改善箇所説明図

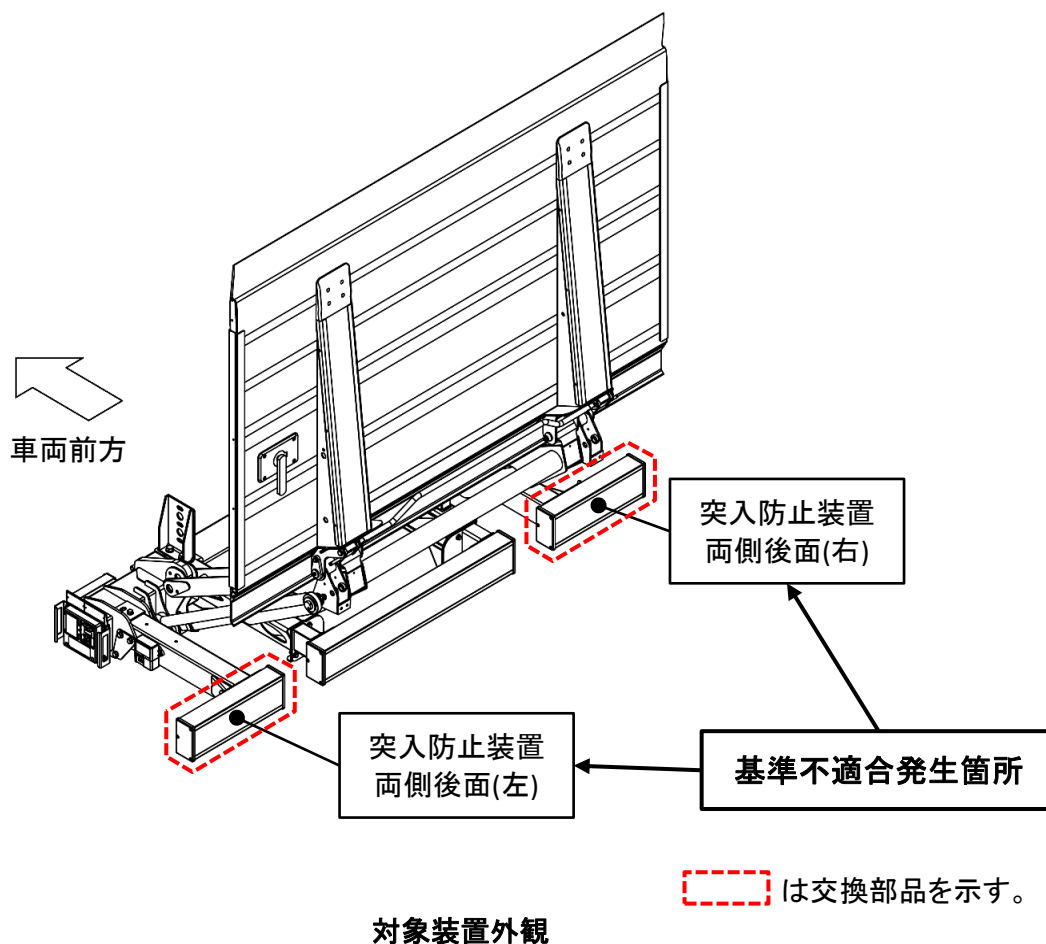
3分割式突入防止装置において、設計時の確認が不十分なため、全幅2,000mm以上の自動車に装着した場合、当該装置の両側後面の有効表面積が420cm²を満たさない。そのため、保安基準第18条の2に適合しない。

全車両、突入防止装置の両側を対策品に交換する。
